株式会社 **キッツ**

青銅製・鉛フリー銅合金製ゲートバルブ及び コアコートゲートバルブの一部仕様変更について

《青銅製/鉛フリー銅合金製 JIS 規格品ゲートバルブ》

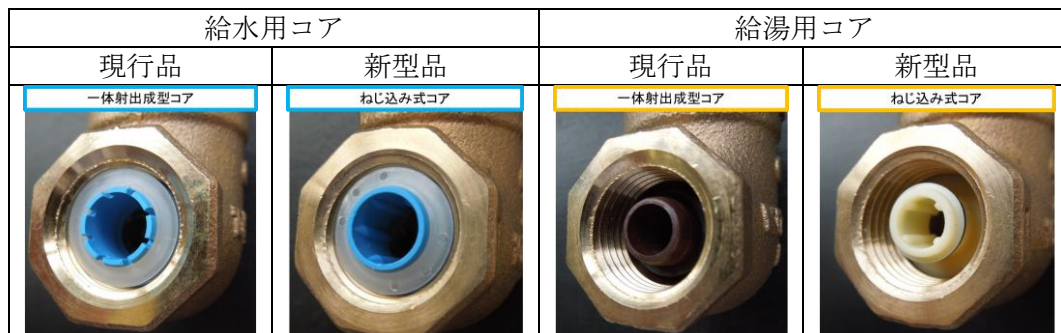
高さ(H)寸法が一部小さくなります（網掛部分変更）。全長(L)寸法は変更ありません。

高さ (H) 寸法が一部小さくなります。全長 (L) 寸法が変わります（網掛部分変更）。

コアの構造が一体射出成型コアからねじ込みコア式に変わります。

サイズ	現行品		新型品		現行品		新型品	
	M/MN		M(N)/MN(N)		L/LN		L(N)/LN(N)	
	全長(L)	高さ(H)	全長(L)	高さ(H)	全長(L)	高さ(H)	全長(L)	高さ(H)
1/2	50	126	50	126	55	126	55	126
3/4	60	145	60	145	65	153	65	151
1	65	170	65	169	70	178	70	176
1 1/4	75	213	75	209	80	223	80	219
1 1/2	85	244	85	239	90	254	90	250
2	95	294	95	285	100	302	100	292

サイズ	現行品		新型品		現行品		新型品	
	MNW、MNH		MNW(N)、MNH(N)		LNW、LNH		LNW(N)、LNH(N)	
	全長(L)	高さ(H)	全長(L)	高さ(H)	全長(L)	高さ(H)	全長(L)	高さ(H)
1/2	55	126	57	126	55	126	57	126
3/4	60	145	64	145	65	153	64	151
1	65	170	72	169	70	178	72	176
1 1/4	75	213	81	209	80	223	81	219
1 1/2	85	244	83	239	90	254	83	250
2	95	294	100	285	100	302	100	292
